Re: Dossier RDÉ R-4247-2023.

Investissements 2024 d'Hydro-Québec dans ses activités de transport (HQT) dont le montant unitaire est inférieur à 65M\$.

Demande de renseignements no. 1 à Hydro-Québec Transport (HQT) par le Regroupement pour la transition, l'innovation et l'efficacité énergétiques (RTIÉE).

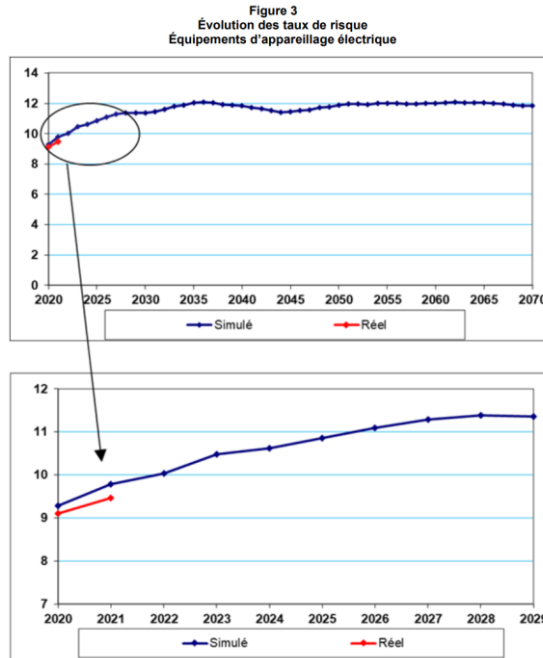
- 1.1.1** Depuis de nombreuses années dans ses dossiers annuels d'investissements inférieurs au seuil (« DI »), Hydro-Québec Transport présente l'évolution sur plusieurs décennies de son risque rel et simulé des équipements d'appareillage électrique selon le modèle des deux graphiques de la référence (i). Veuillez présenter pour les fins du présent dossier (« DI 2024 ») votre version mise à jour selon le même format que les deux graphiques de la référence (i).

- 1.1.3** Veuillez commenter les différences dans l'évolution du risque réel et simulé (tant à court qu'à long terme) entre la courbe des deux graphiques de la référence (i) et celles de votre réponse à notre question 1.1.1 ci-dessus.

- 1.1.4** Veuillez expliquer pourquoi les risques de 2022 (et possiblement 2023 selon votre réponse à notre question 1.1.2) et de 2024 diminuent par rapport à la DI 2023.

- ii) **HYDRO-QUÉBEC TRANSPORT (HQT)**, Dossier R-4247-2023 (Investissement HQT 2024 inférieurs au seuil), [Pièce B-0010, HQT-1, Doc. 1 \(vr\)](#), page 30, Figure 3 :

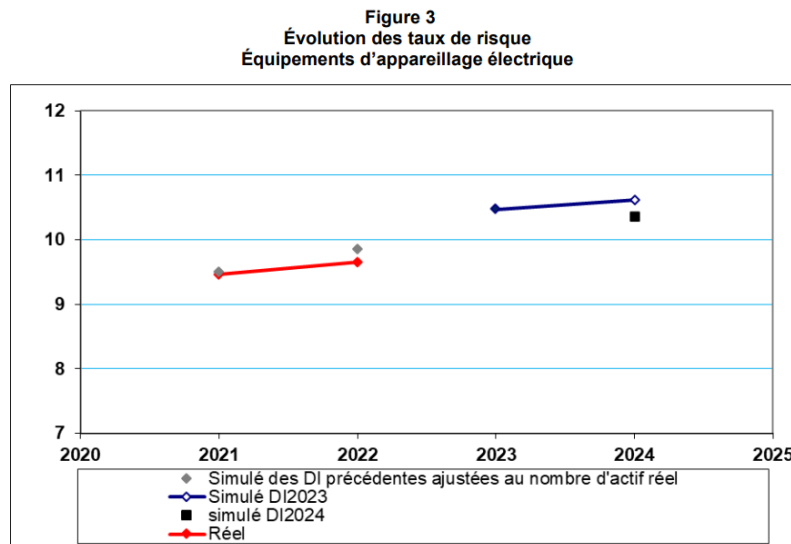
- 1.1.2** Devons-nous comprendre du graphique en référence (ii) que le taux de risque simulé de 2023 pour les fins du présent dossier (« DI 2024 ») serait identique au taux de risque simulé de 2023 au dossier d'investissement de 2023 ? Si oui, veuillez expliquer cette coïncidence. Si non veuillez déposer une nouvelle version de votre graphique 3 de la référence (ii) qui indiquerait le risque simulé de 2023 à la fois selon la DI 2023 et selon la DI 2024.

- 1.1.5** Comment se fait-il que, malgré la Stratégie de gestion de la pérennité d'Hydro-Québec, le risque simulé, après avoir atteint un pic à environ 12, vers 2035, se stabiliserait et demeurerait à ce niveau pour les 35 années suivantes (sauf une légère baisse à 11,5 environ vers 2045 suivie d'une remontée à 12 environ vers 2050) ?

- 1.1.6** Veuillez expliquer la cause de la légère baisse à 11,5 environ vers 2045 qui serait suivie d'une remontée à 12 environ vers 2050 ?
- 1.1.7** N'est-ce pas un des objectifs de la Stratégie de gestion de la pérennité d'Hydro-Québec de parvenir à une baisse significative et pérenne, à long terme, du risque simulé des équipements d'appareillage électrique après que ce risque aura atteint son pic vers 2035 ?

- 1.1.8** Qu'est-ce qui devrait être modifié dans les actions et la stratégie d'Hydro-Québec afin de parvenir à une baisse significative et pérenne, à long terme, du risque simulé des équipements d'appareillage électrique après que ce risque aura atteint son pic vers 2035 ?

Figure 2
Interventions réalisées en 2022 et estimées en 2023 – Automatismes

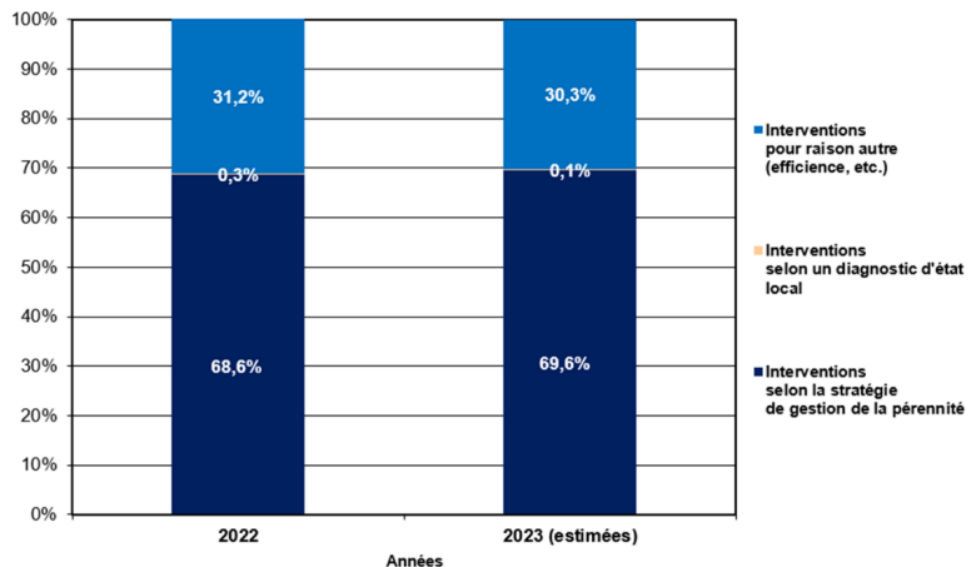
1.2.1 Comme pour les années passées la figure 2 en référence (i) montre que les interventions sur les automatismes pour raison « Autre » (efficacité, etc.) sont très nombreuses. Est-ce que cette grande quantité d'interventions pour raison « Autre » est uniforme pour toutes les 4 catégories d'investissements Maintien des actifs, Maintien et amélioration de la qualité, Respect des exigences et Croissance des besoins ?

- 1.2.2 Veuillez ventiler les interventions sur les automatismes pour raison « Autre » (efficience, etc.) de 2022 ainsi que de 2023 selon les 4 catégories d'investissements.

- 1.2.3 Veuillez commenter et expliquer la répartition, selon ces 4 catégories d'investissements, et la prédominance de l'une ou l'autre de ces 4 catégories, quant à ces interventions sur les automatismes pour raison « Autre » (efficience, etc.) de 2022 et de 2023.

- 1.2.4 Veuillez expliquer dans quelle mesure la « *cohérence technique* » dont vous faites état en référence (i) se rapporte à une ou plusieurs de ces 4 catégories d'investissements.
